„KOMUNALNE USLUGE” DOO PODGORICA

KOMISIJA ZA SPROVOĐENJE POSTUPKA JAVNE NABAVKE PO POZIVU BR. 10/22-7643

Broj iz evidencije postupaka javnih nabavki 10/22-8084 Podgorica
Podgorica: 21.10.2022. godine

POJAŠNENJE I

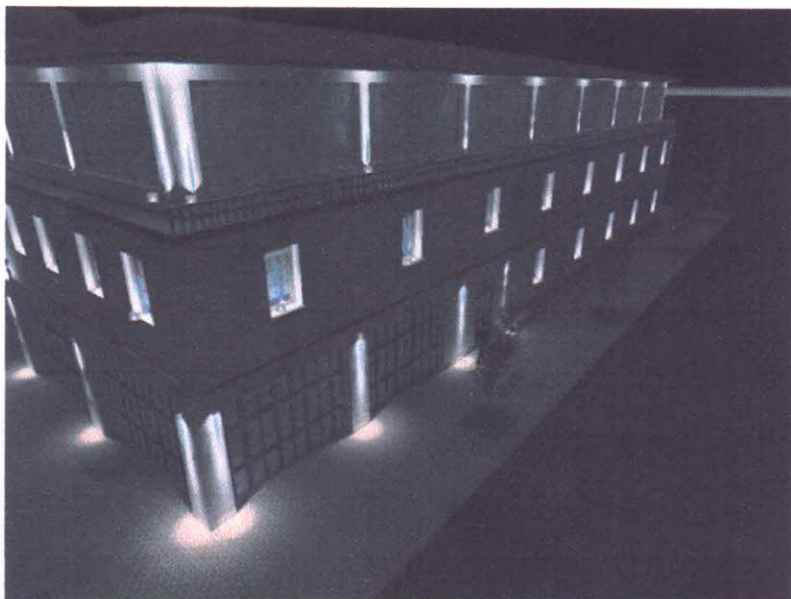
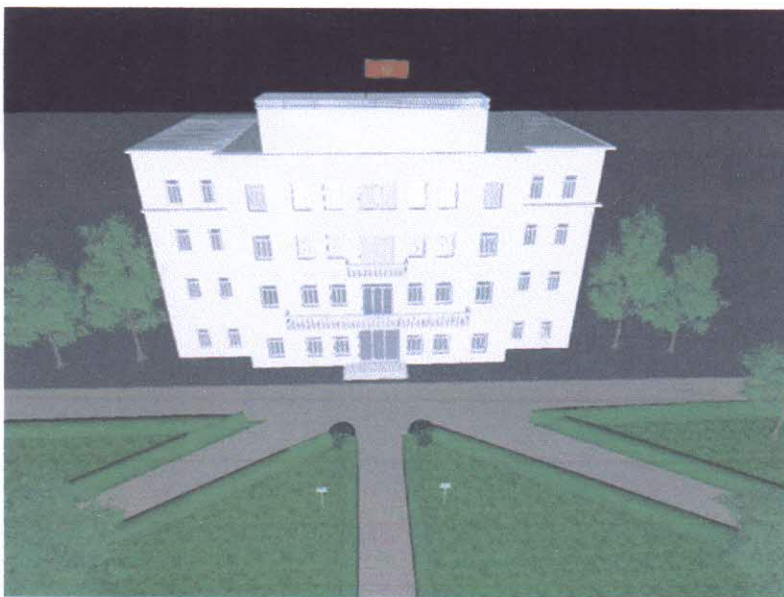
Pitanje 3. Da li je moguće dobiti na uvid crteže i projekat, kako bi se ponudile adekvatne svjetiljke ili zamjene?

Odgovor: Kako je već rečeno radi se o postojećim objektima gdje su instalacije već izvedene, pa je najbitnije da su ponuđene svjetiljke kompatibilne sa postojećim stanjem već izvedenih instalacija, kao i da zadovoljavaju konkretne tehničke specifikacije navedene u tenderskoj dokumentaciji. U nastavku navodimo računarske simulacije objekata i to simulacija 1 se odnosi na zgradu Narodne biblioteke „Radosav Ljumović“ (svjetiljke pozicije 1 i 2), a simulacija 2 za upravnu zgradu Glavnog grada (svjetiljke pozicija 3).
